## TOOLS 仕様変更のお知らせ

製品コード	製品名
24497	超硬カッター

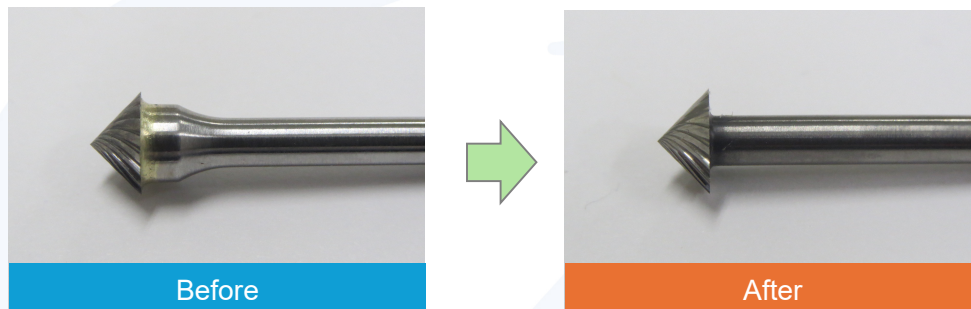
- ・製造方法：従来の「ろう付け構造」から「超硬一体型構造」へ変更
- ・外 観 ：一体型構造により接合部の形状が変更

※仕様変更によるカタログ記載の寸法や価格の変更はございません。
